SAMMENFATTENDE REDEGØRELSE

MILJØVURDERINGER FOR
BIOGASANLÆG VED KRAGEKÆRVEJ 12, TÅSINGE

Andekærgård Biogas ApS, har søgt om at etablere et biogasanlæg på adressen Kragekærvej 12, 5700 Svendborg med tilhørende gasledning fra anlægget ind til Gesinge.

15. Visualisering

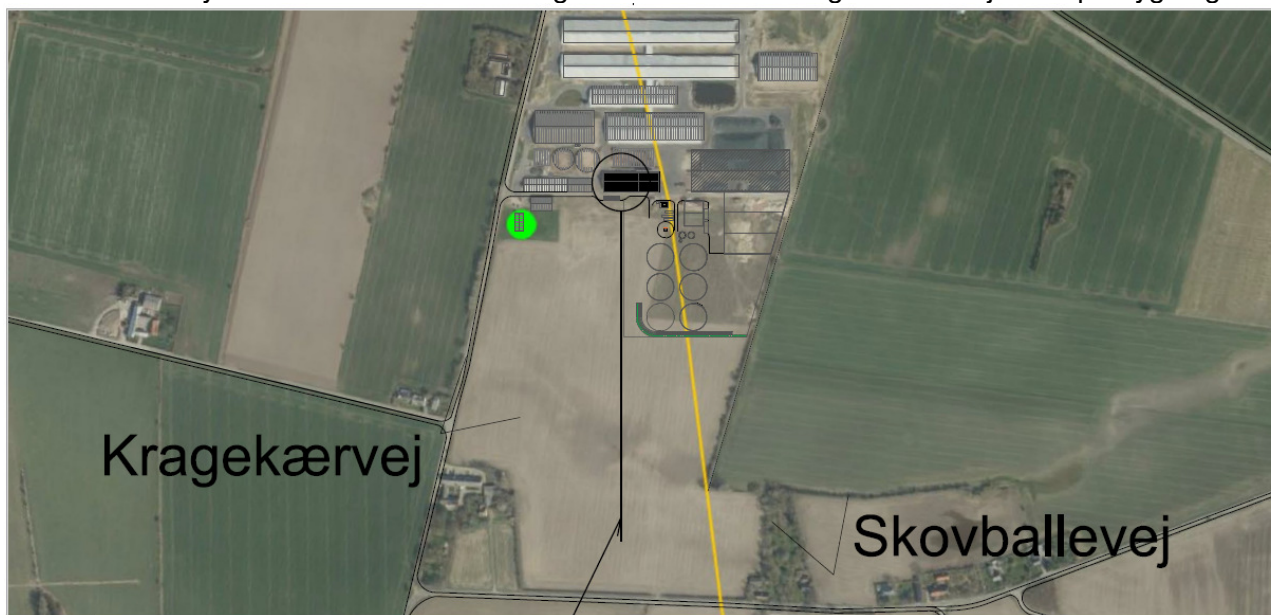
Der er indkommet bemærkninger om, at visualiseringerne er misvisende og ikke viser tankenes reelle højde.

Visualiseringerne er lavet digitalt. Der opbygges en 3D-model af husdyrbrugets bygninger og de tanke biogasanlægget vil bestå af. For husdyrbruget er taget udgangspunkt i den stald der vil ligge tættest på biogasanlægget. Den er ifølge BBR 8,5 m til kip. Tankene er i 3D modellen bygget op med sidehøjder på 7 m og en kuppel på 7 m eller en spids på 8,5 m højeste sted. Dvs. at tankene er vist højere end de 13 m de forventes at blive, men med den højde der jvf lokalplanen er muligt at opføre dem i.

Synsvinklen på billedet er placeret digitalt samme sted, som der er taget et fotografi fra og kigger motivet er samme vej i 3D-modellen Dernæst "samles" fotografi og 3D-model.

De indkomne bemærkninger giver ikke anledning til ændring af planer, miljøvurdering, godkendelse eller tilladelse.
